保守治具入口シャッタ及びレンガ回収治具の設置概要

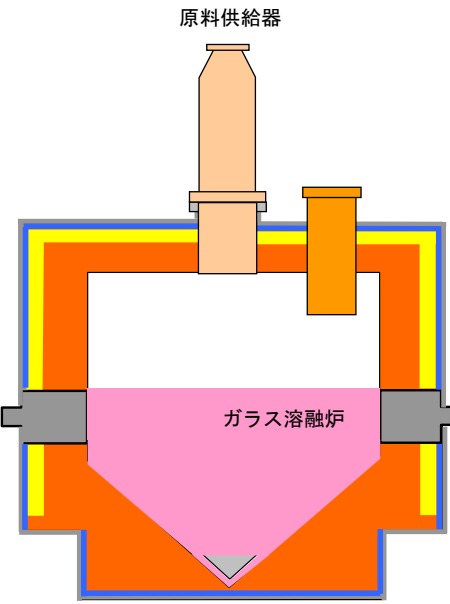
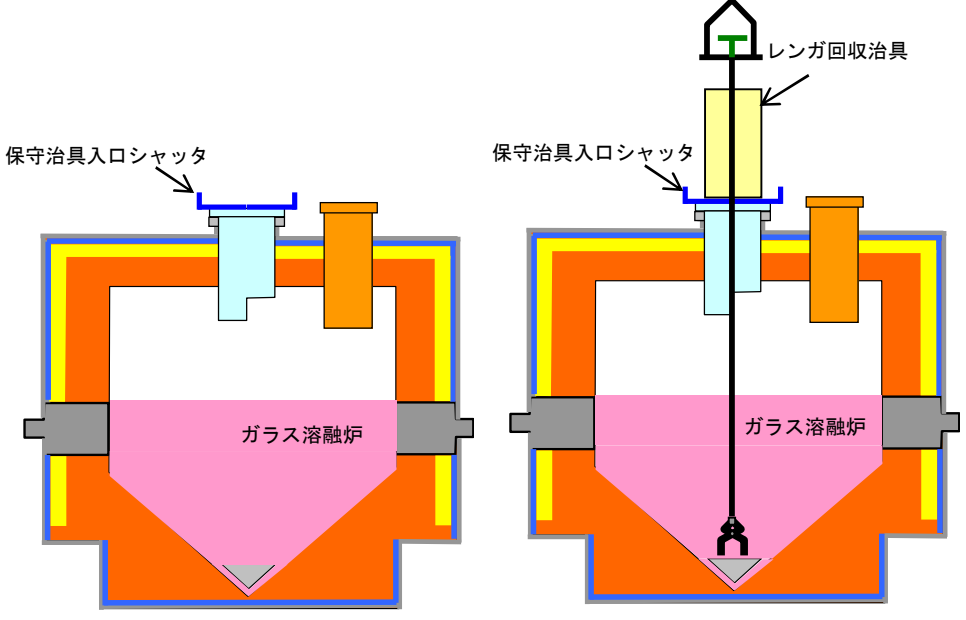
変更前	変更後	主な変更内容
 <p style="text-align: center;">通常構成</p>	 <p style="text-align: center;">保守治具入口シャッタ を設置した時の構成</p> <p style="text-align: center;">更にレンガ回収治具 を設置した時の構成</p> <p>ガラス溶融炉は、通常、原料供給器を設置した状態で運転するが、レンガ回収等の保守作業においては、治具をガラス溶融炉内に挿入する開口を確保するため、原料供給器に替えて保守治具入口シャッタを設置する。 また、レンガ回収作業時は、保守治具入口シャッタの上部にレンガ回収治具を設置する。</p>	<p>レンガ回収等の保守作業において、治具をガラス溶融炉内に挿入する開口を確保するため、原料供給器に替えて設置する保守治具入口シャッタを設備に追加するとともに、レンガ回収作業時に保守治具入口シャッタの上部に設置するレンガ回収治具を設備に追加する。</p>
